**INFORME TÉCNICO N° 059 -2016-MEM-DGE/DEPE**

Asunto : Evaluación de la Propuesta Definitiva de Actualización del Plan de Transmisión 2017-2026

Referencia : Propuesta Definitiva de Actualización del Plan de Transmisión 2017-2026.  
Carta COES/D-1177-2016 del 13.09.2016.  
Registro N° 2639949

Fecha : 20 de diciembre de 2016

**Figura 8.1**  
**Configuración propuesta para el proyecto Enlace 500 kV La Niña-Piura Nueva**

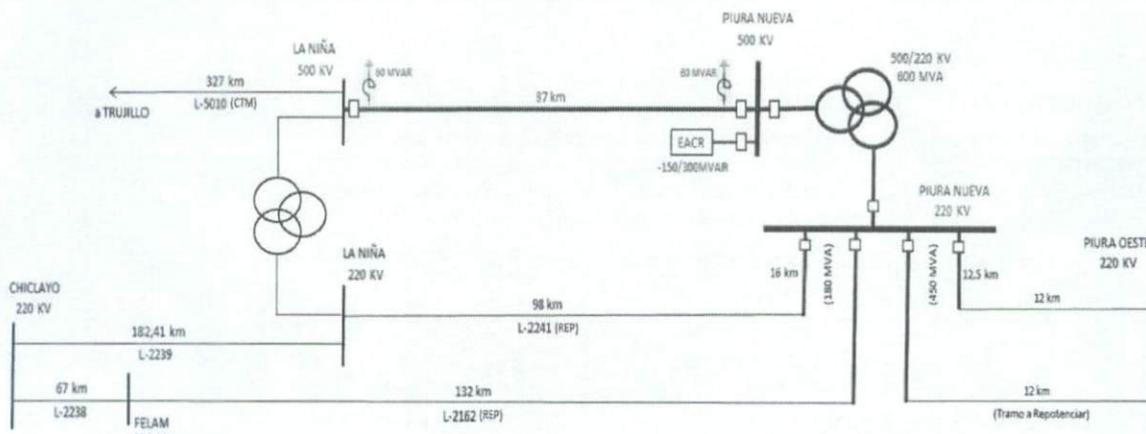
En relación con este proyecto se observa que para la implementación del enlace entre las subestaciones Piura Nueva y Piura Oeste, tal como ha sido propuesto en el anteproyecto, se requeriría intervenir y modificar las líneas en 220 kV Felam–Piura Oeste (L-2162) y La Niña–Piura Oeste (L-2241) que forman parte de concesiones existentes, lo cual dificultaría que el proyecto fuera ejecutado de manera integral puesto que comprende la construcción de instalaciones nuevas y la modificación de instalaciones existentes concesionadas según contrato específico.

En virtud de lo señalado, al aprobarse el Plan Vinculante del PT 2017 - 2026 se modificará en los hechos el alcance del proyecto “Línea de Transmisión 500 kV La Niña-Frontera”, aprobado en el PT 2013 – 2022, que ahora solo comprendería el tramo de Piura hasta el punto de frontera.

**Figura 8.3**  
**Configuración del proyecto Enlace 220 kV Pariñas-Nueva Tumbes**

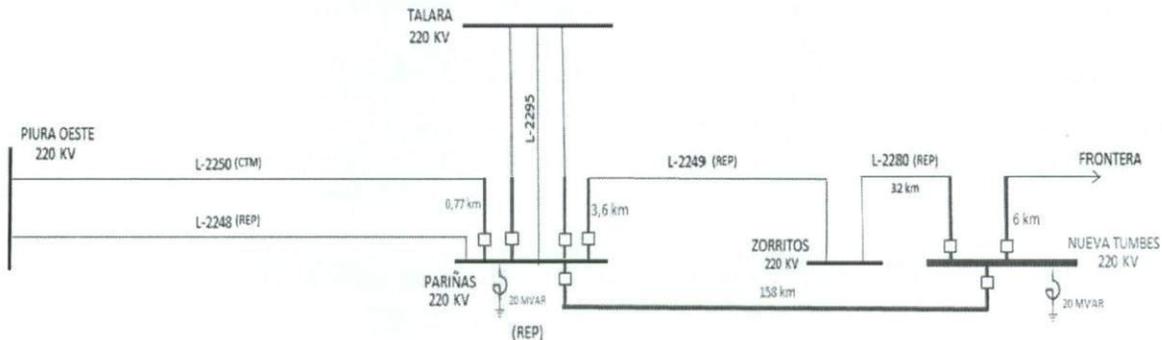
**Nota:** En el anteproyecto presentado por el COES no se especifica que el Reactor de 20 MVAR sea parte del proyecto, salvo las indicaciones que figuran en los planos y diagramas de la subestación, y el presupuesto desagregado. Por lo tanto se debería considerar este reactor como parte del proyecto y el COES deberá incluir el detalle de sus características técnicas.

Por otra parte entre los componentes del proyecto se puede ver que están incluidas las modificaciones en la línea Piura Oeste-Talara (L-2250), cuyo concesionario es el Consorcio Transmantaro, y en la línea Talara-Zorritos (L-2249) cuyo concesionario es REP, además de la ampliación de la Subestación Pariñas (cuyo concesionario también es REP) para la conexión de las derivaciones de estas líneas.

Figura 8.5  
Esquema Especial de Protección del Área Norte, para el 2017

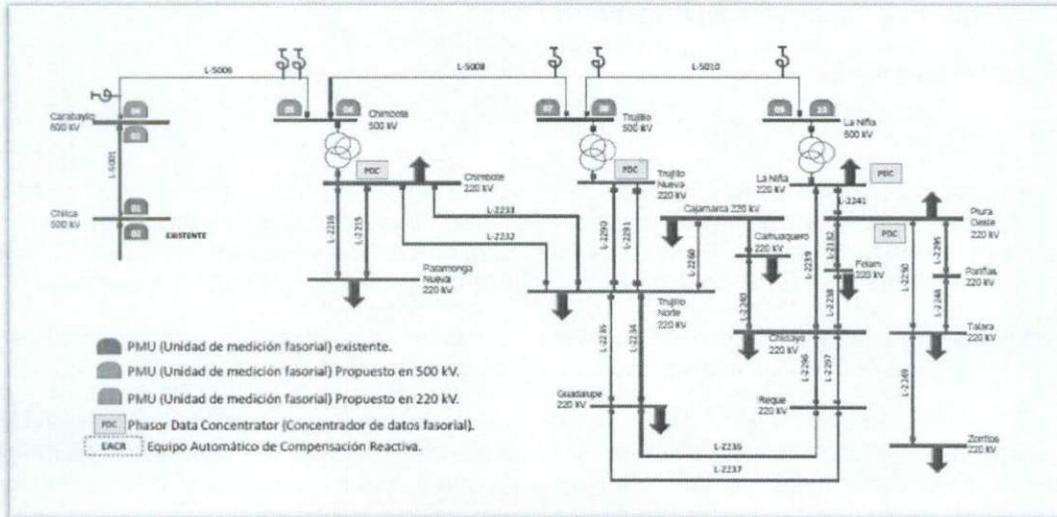
En respuesta a la solicitud efectuada por el Ministerio en relación con este tema, el COES en su comunicación N° COES/D-1463-2016, indica que *"la elaboración de los anteproyectos es un trabajo de ingeniería que demanda gran cantidad de tiempo, razón por la cual no se pudo cumplir en los plazos establecidos y sólo algunos de ellos fueron entregados en el PT presentado en el mes de setiembre. Actualmente se está finalizando con la elaboración de los anteproyectos que quedaron pendientes, los cuales serán entregados a la brevedad"*.

La sustentación técnica del proyecto, y los alcances de las instalaciones están incluidos en la Propuesta Definitiva, por lo que la omisión en la presentación del anteproyecto, cronograma, presupuesto y otros son subsanables, más aún si se toma en cuenta el compromiso del COES de presentar los respectivos anteproyectos una vez que estén concluidos. En este sentido, este hecho no debería afectar la inclusión de este proyecto como parte del Plan Vinculante.

Figura 8.8 Configuración del proyecto EEP Centro-Oriente

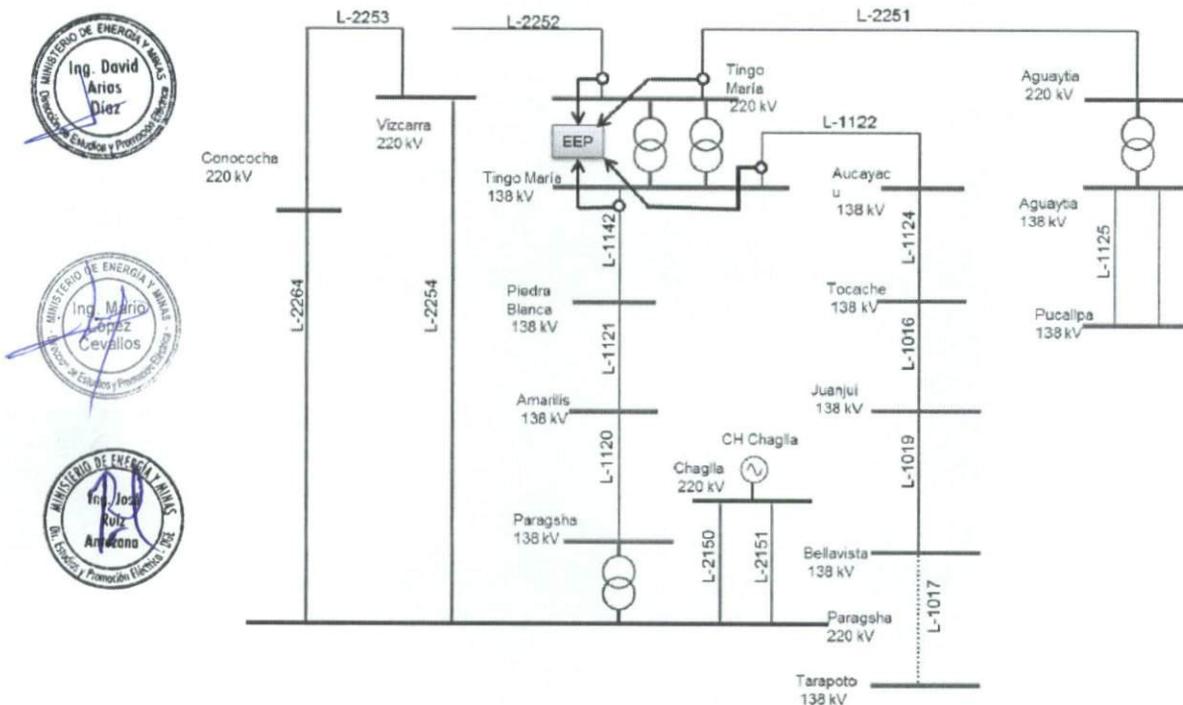
Puesto que la sustentación técnica del proyecto, y los alcances de las instalaciones están incluidos en la Propuesta Definitiva, el no haber presentado los anteproyectos con los alcances indicados en el Reglamento de Transmisión y en la RM 129-2009 es subsanable y, por otro lado, existe el compromiso del COES de presentar esta información, por lo que este hecho no debe afectar la inclusión de este proyecto como parte del Plan Vinculante.
